電源開発株式会社
大間原子力発電所

意見聴取会指摘事項について
(津波関係)

平成17年2月
原子力発電安全審査課

図-3.6(2) 各時刻における水位・流速分布 (チリ沖の想定津波)

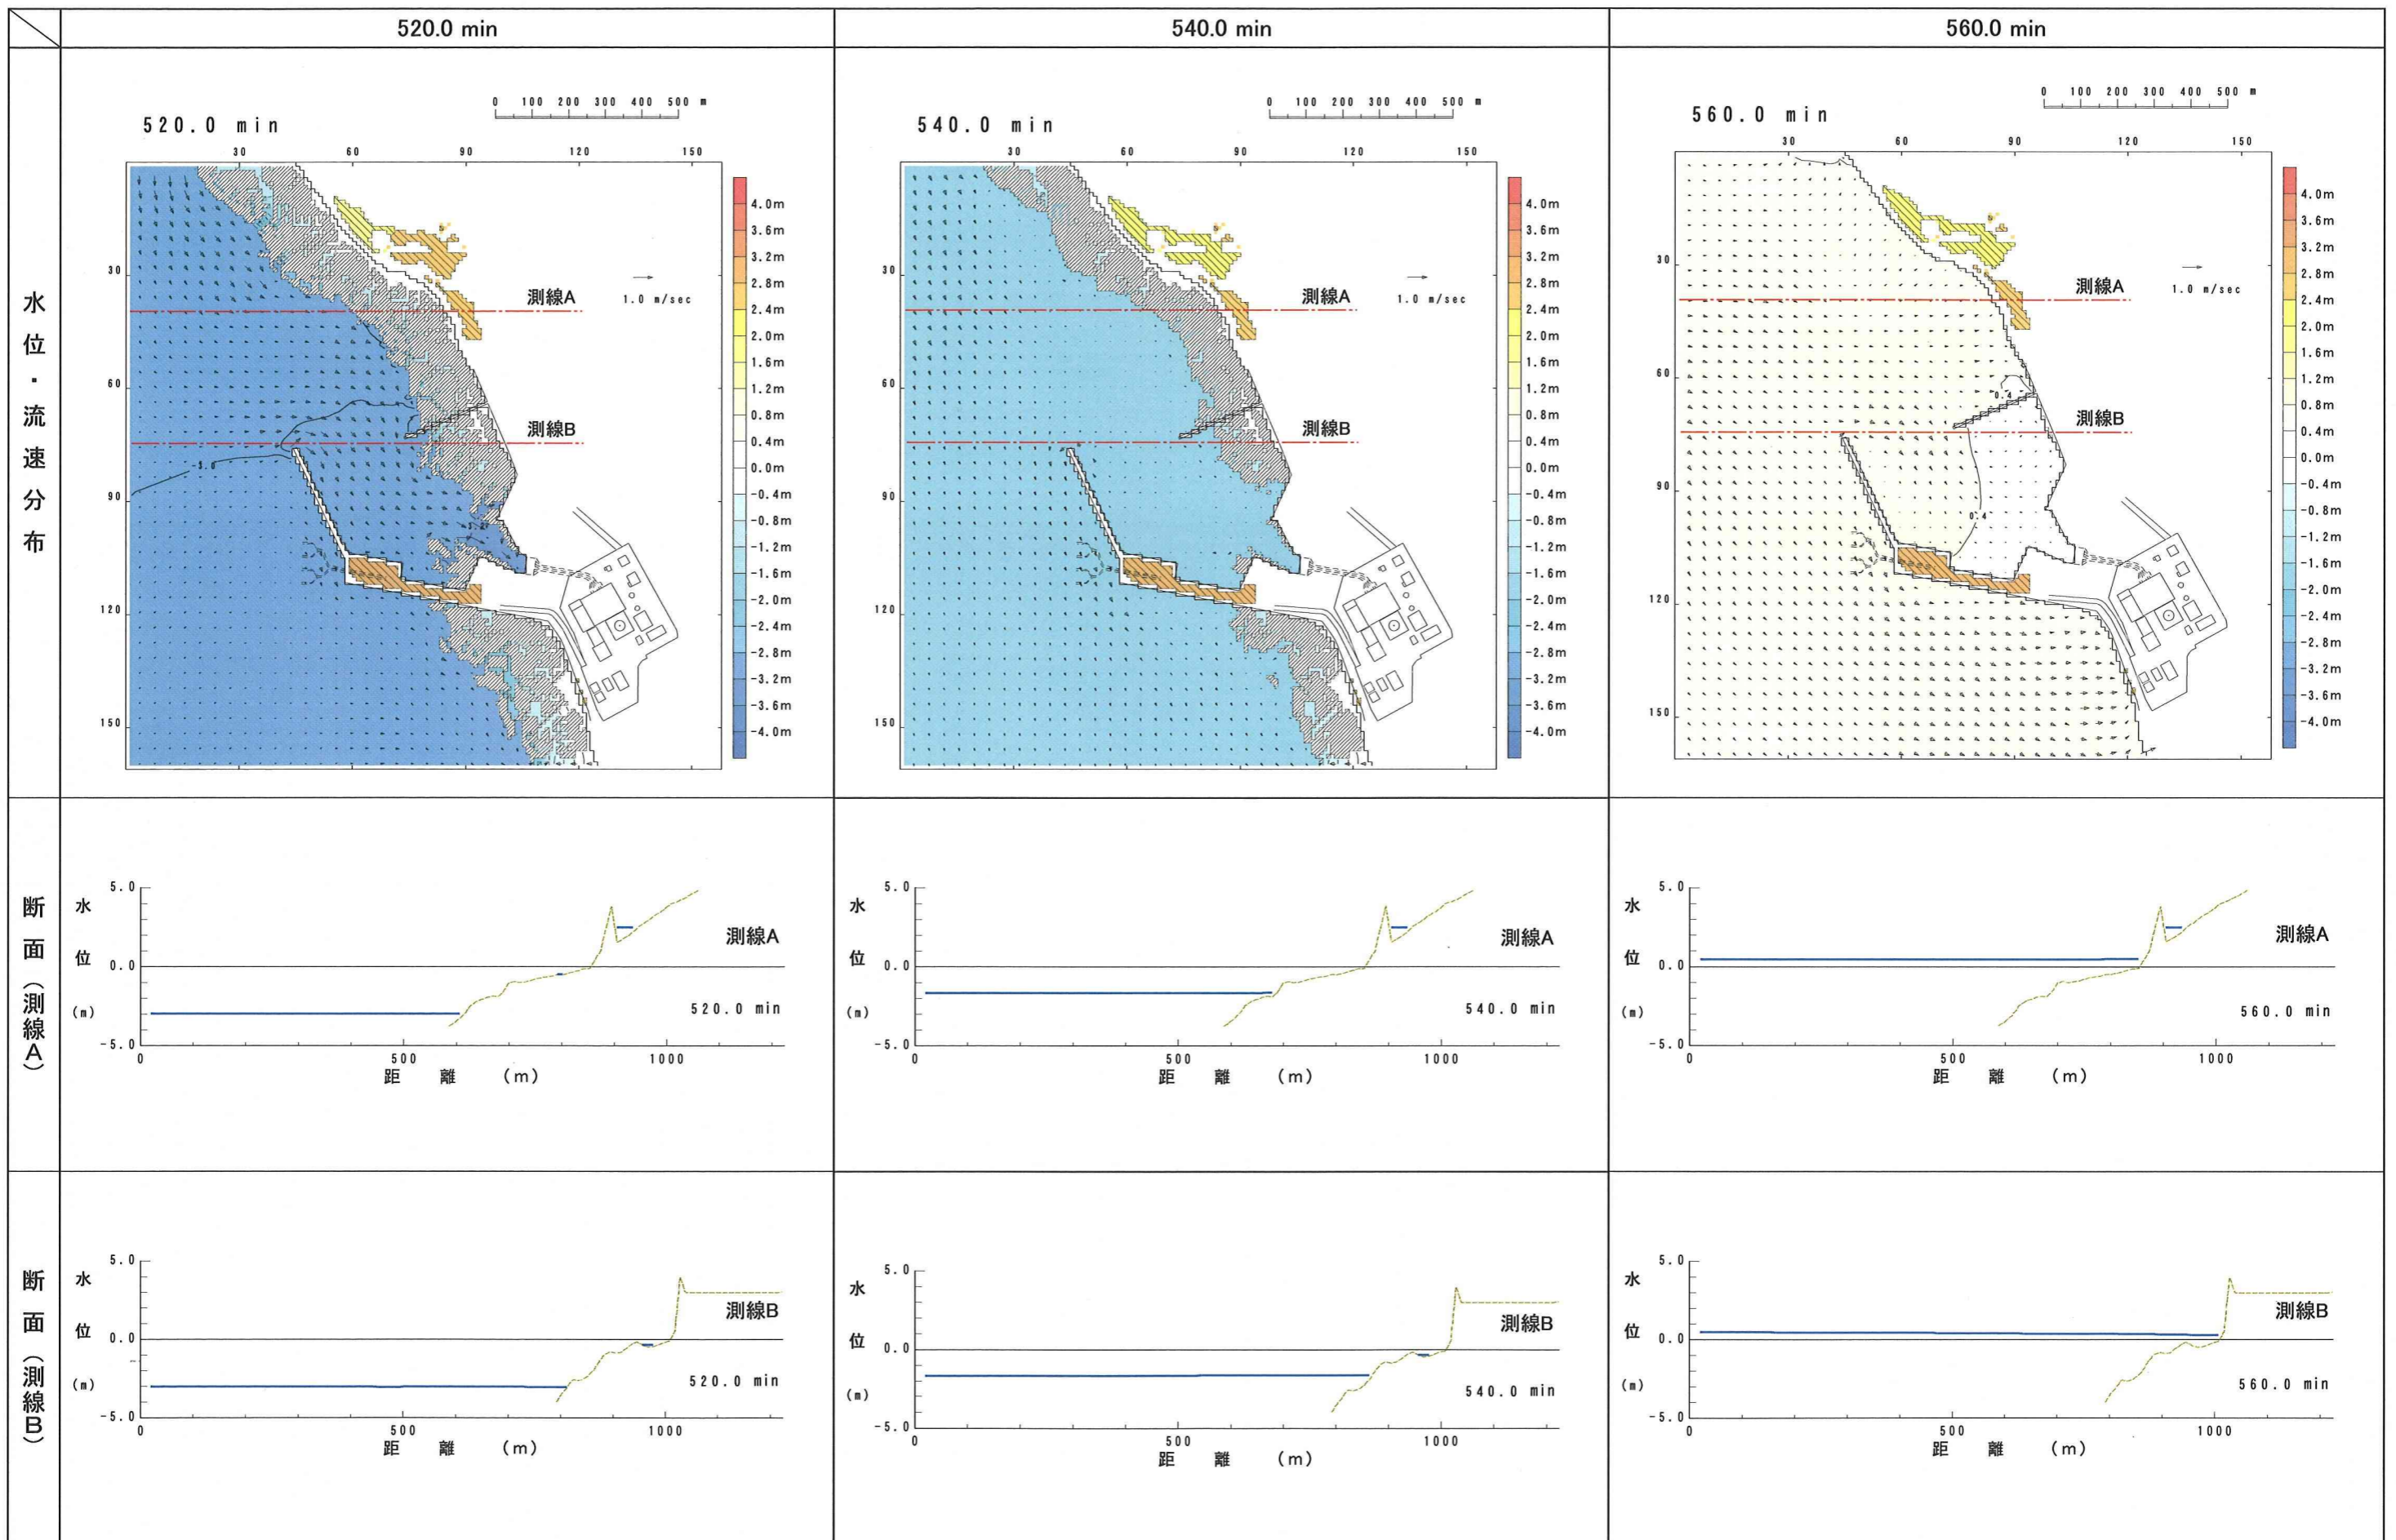
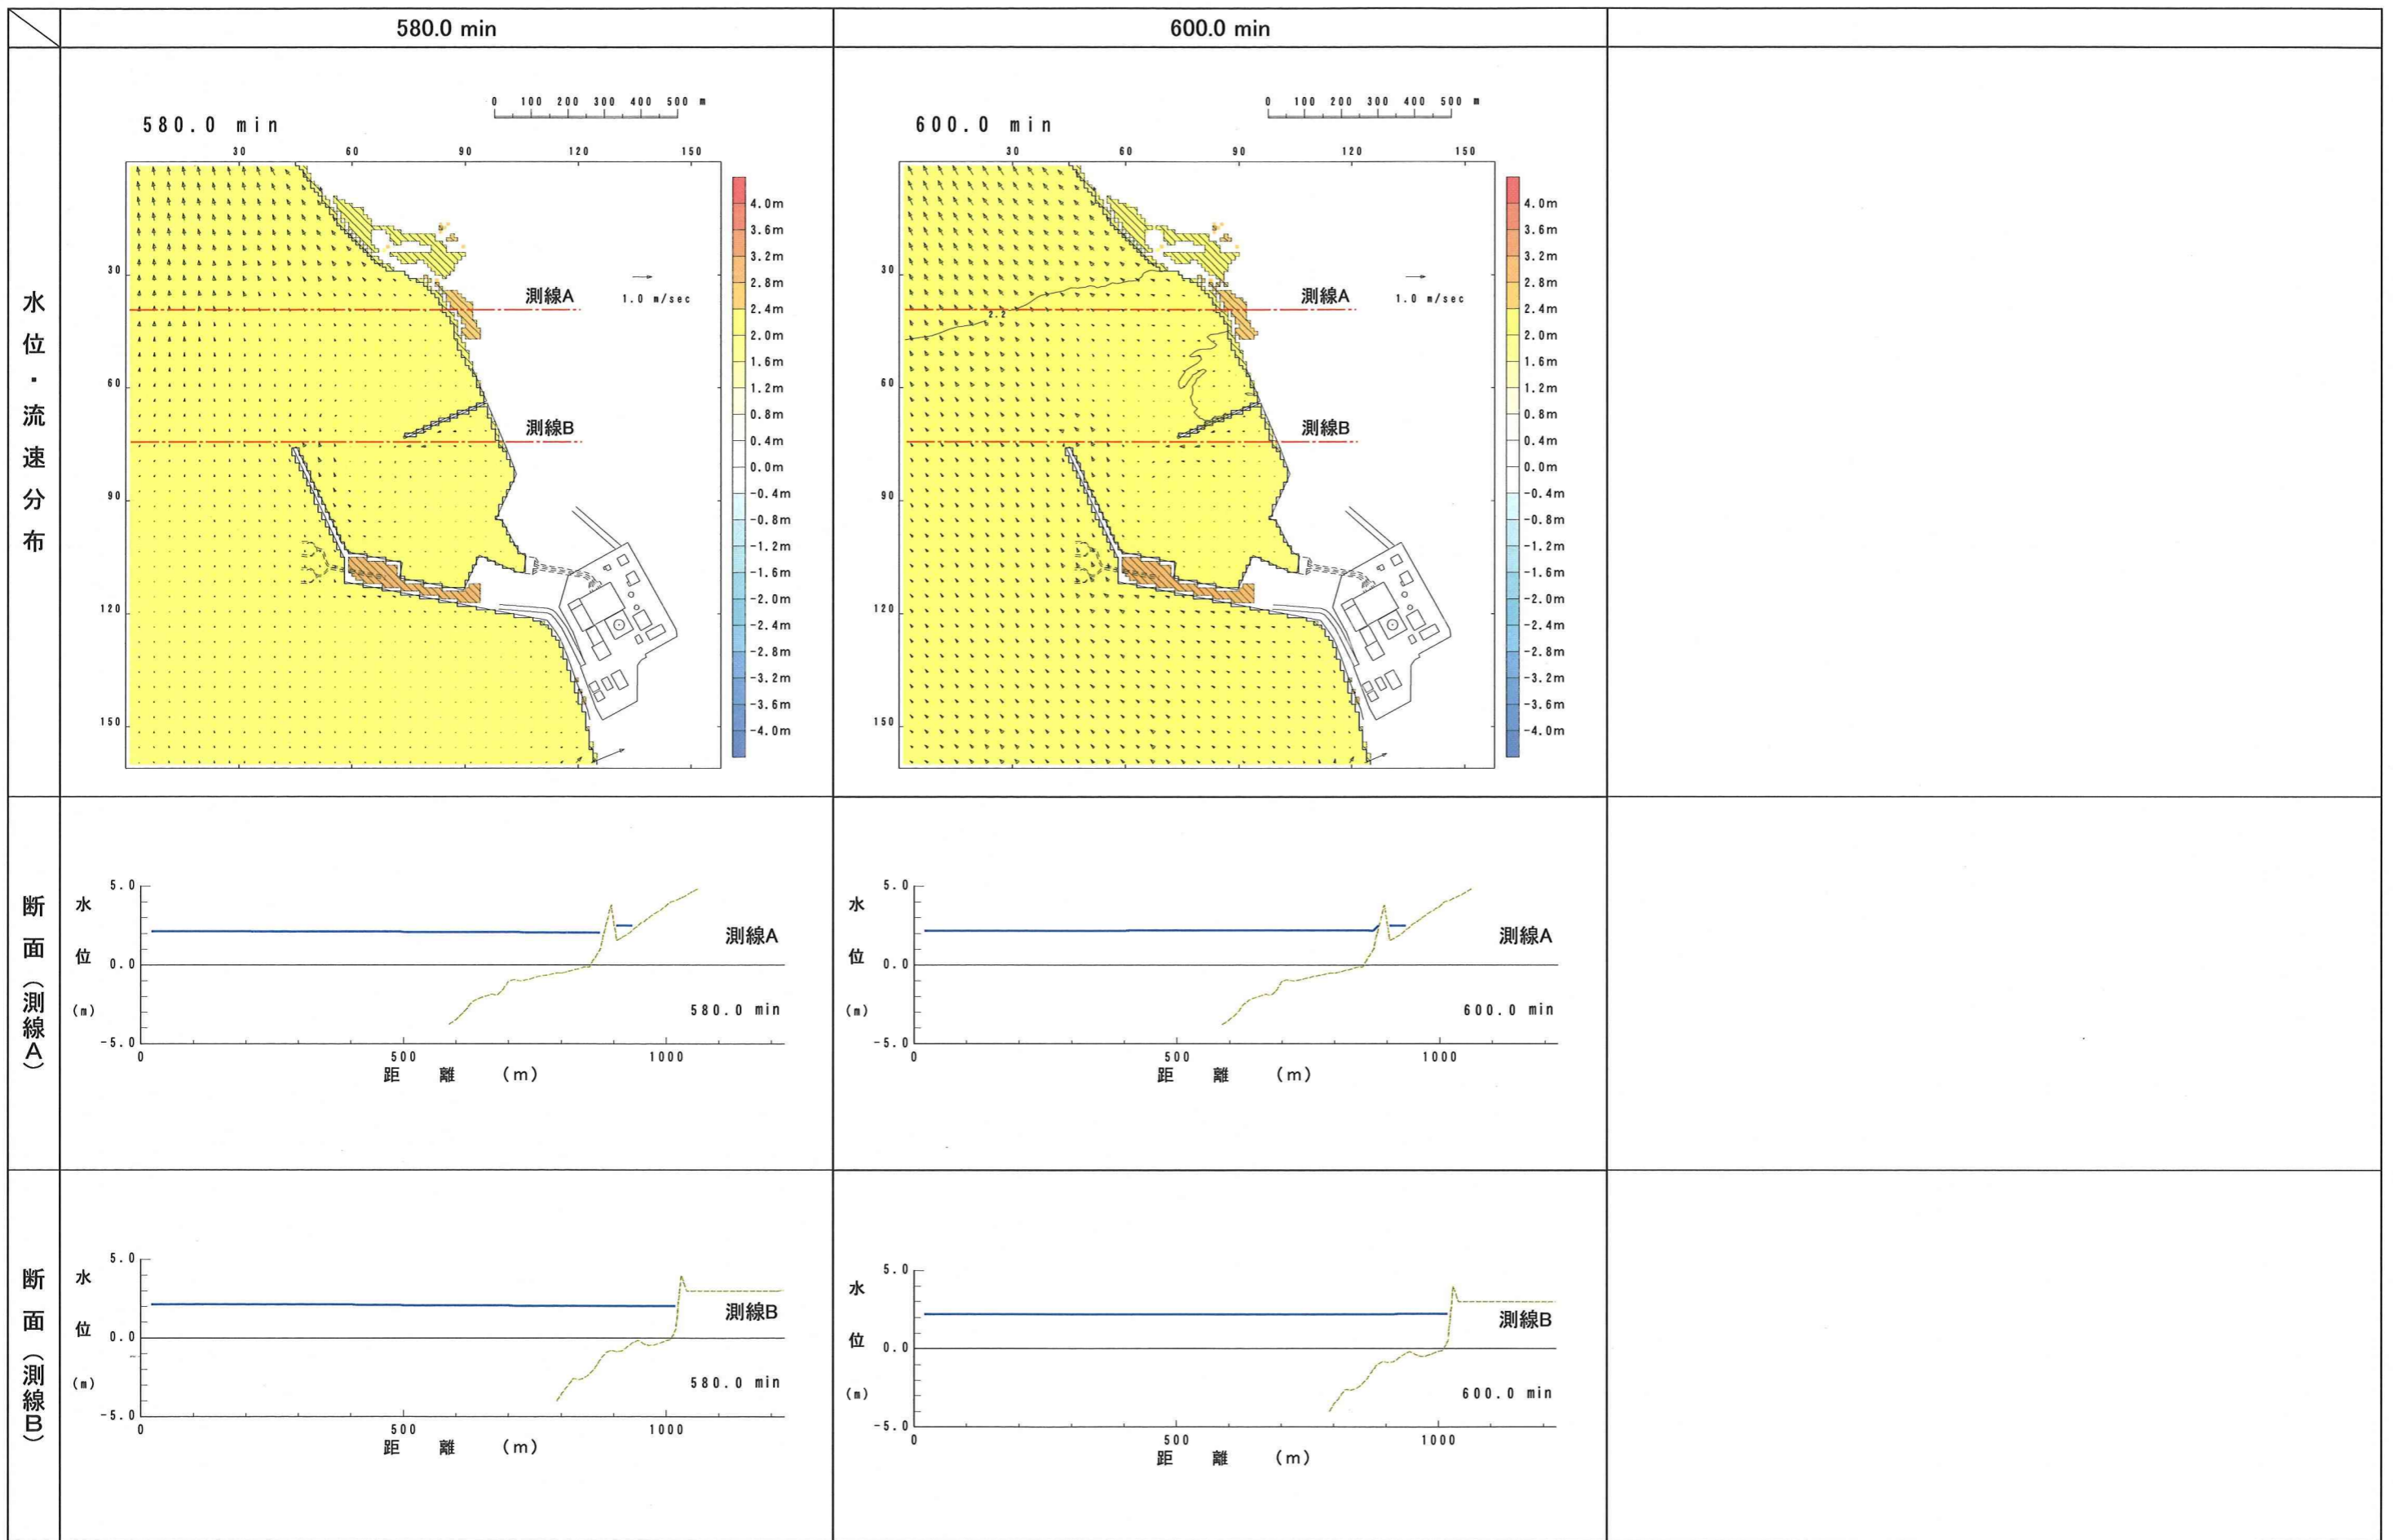
- 1) 津波の引波による海底面の露出範囲の違いについて，津波の周期との関係から説明すること。

図-3.5 によると、チリ沖の想定津波では、取水口スクリーン前面の最大水位下降量は 519.4 分に発生している。図-3.6 に示すとおり、チリ沖の想定津波では 480 分から 500 分にかけて徐々に水位が低下し、最大水位下降量が生じる 519.4 分を僅かに過ぎた 520 分には、次の押し波により港内への海水の流入が生じ徐々に水位が上昇する傾向にあることを示している。このときの様子から、チリ沖の想定津波では、周期が 140～150 分程度と非常に長いことから、港内外の水位はほぼ一様に低下しきった状態となり、海底は広い範囲にわたって露出したもので、続く水位上昇においてもほぼ一様に海面が上昇するという津波の来襲形態となっていることがわかるとしている。

さらに詳細に見ると，北防波堤基部付近の海底面が露出した部分（図-3.6 における斜線部）においても，引波により海底面の凸状の部分が徐々に露出（480 分～500 分）した後，次の押し波が到達し，徐々に水位が上昇するのに伴い凸状の部分が水没する（520 分～560 分）状況が確認できるとしている。

図-4.1 取水設備概要図

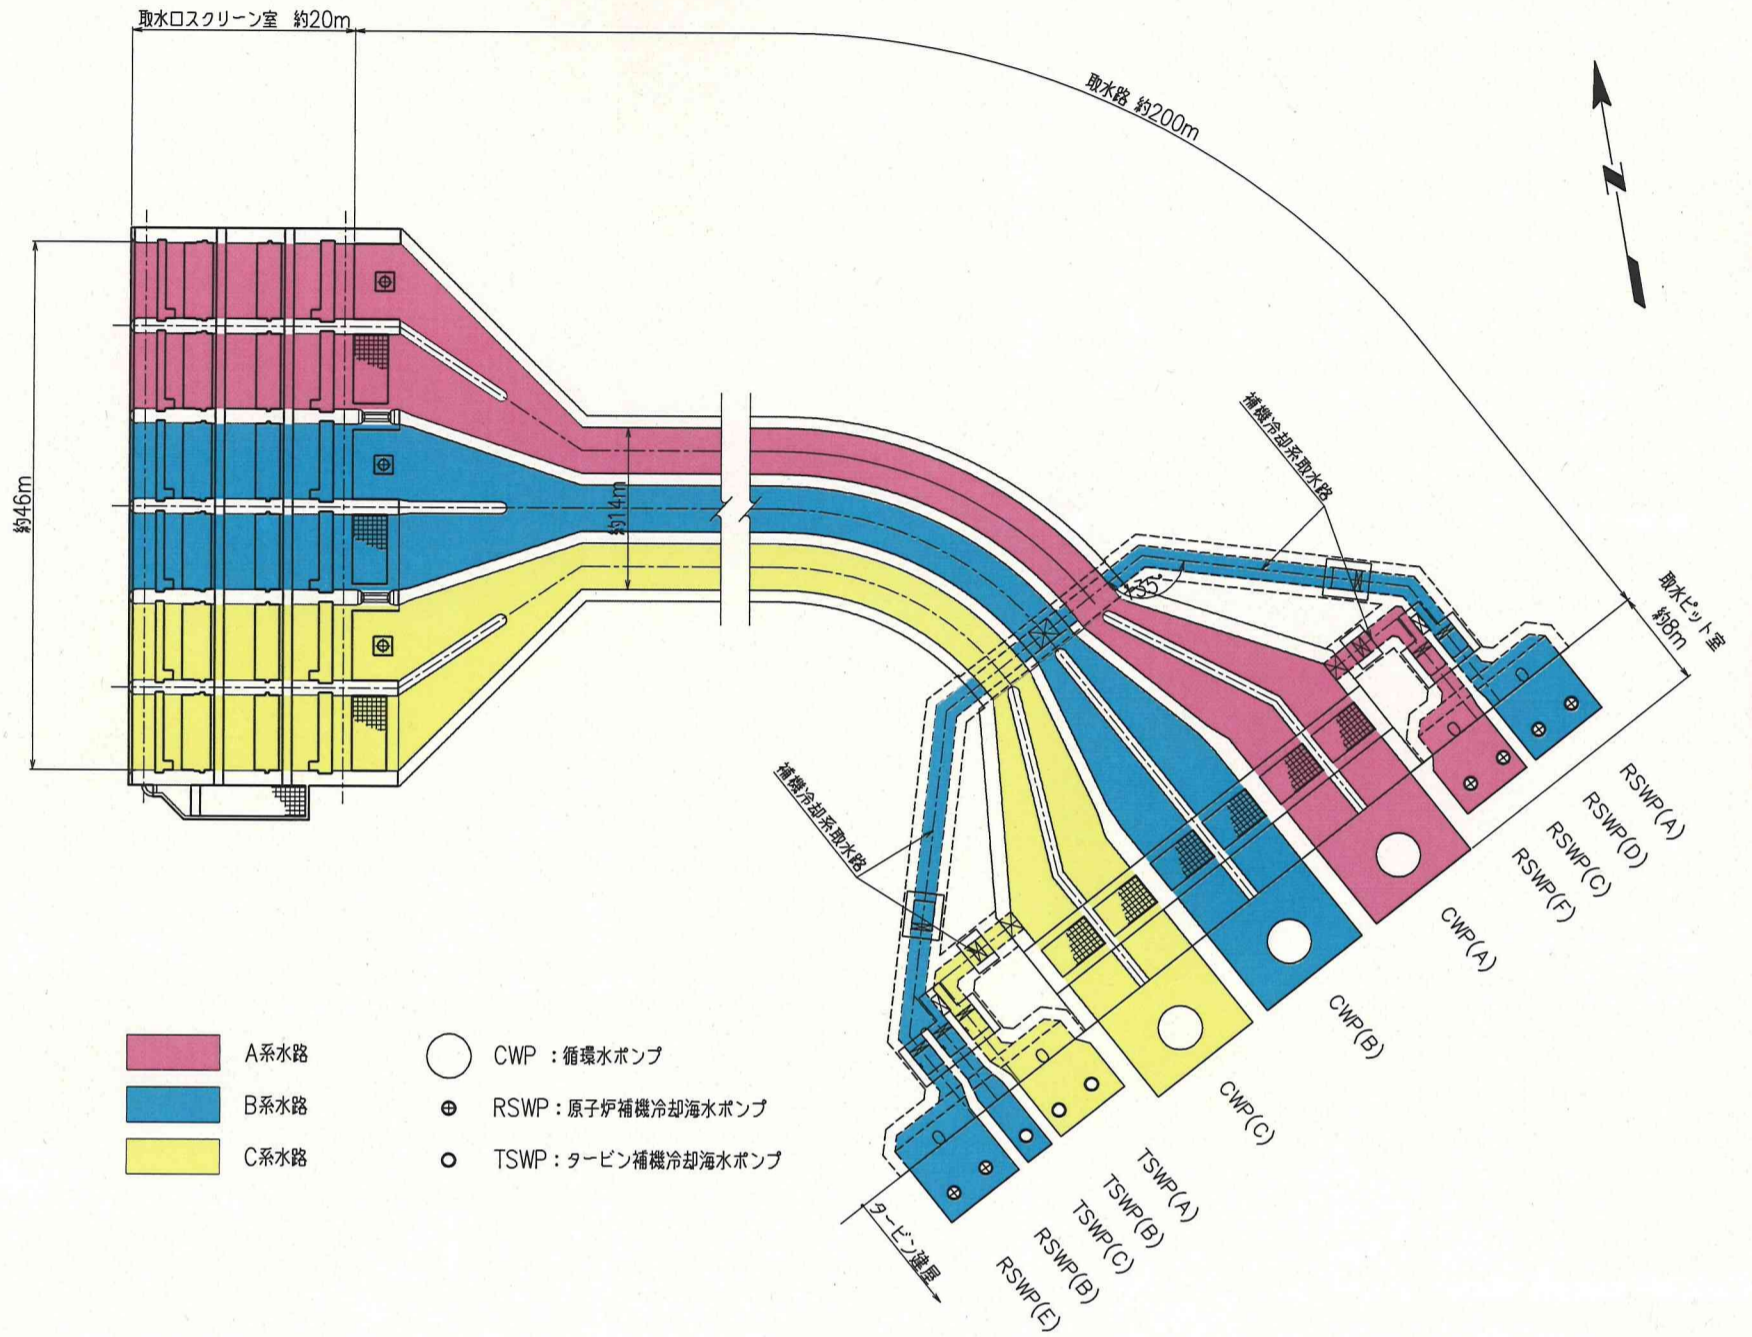
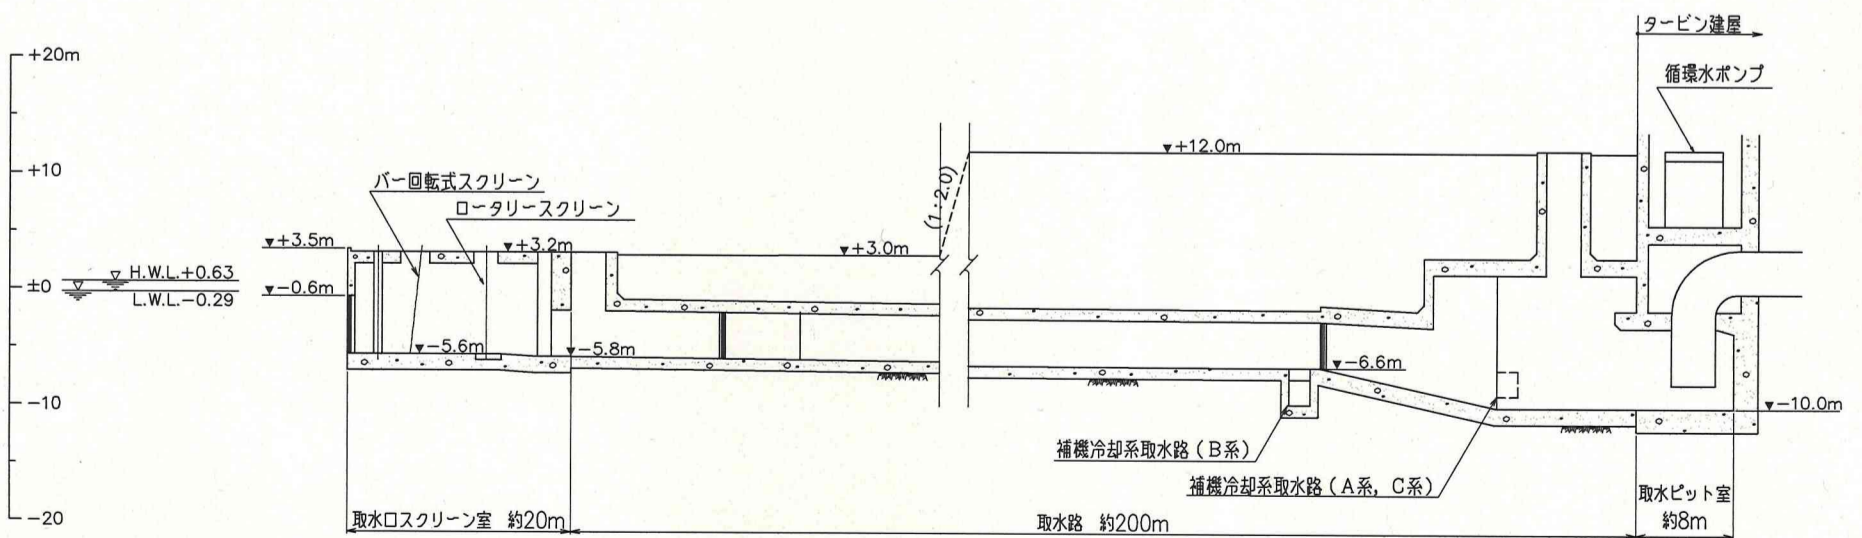
- 1) 津波来襲時の取水路内の挙動を検討する際の，計算条件を具体的に記載すること。

取水設備の概要図を図-4.1に示す。発電所の運転開始後（経年時）は、通常の場合では取水路内に貝の付着が認められることから、取水路内の頂版及び側壁に、貝の付着対策として防汚塗料を塗布する計画であるとしている。

一方、数値シミュレーションの計算条件の設定においては、保守側の計算結果が得られるように、防汚塗料の効果を考慮せずにモデル化を行っている。モデル化の際には、電力土木技術協会編(1995)⁽¹⁾による既設発電所取水路を対象とした設計条件の調査結果を参考に、水路内の全周に0.1mの貝の付着を考慮し通水断面を低減させている。

摩擦による水路の損失は、粗度係数を設定することにより考慮している。取水路内の粗度係数 n は、電力土木技術協会編(1995)⁽¹⁾による、普通コンクリート貝類付着水路を参照し、補機冷却系海水ピット室の水位が低下する傾向となるよう、上限値を採用したとしている。

次に、取水口スクリーンによる損失については、機器の設計条件に基づき、スクリーンの前後で0.5mの水頭差を考慮したとしている。
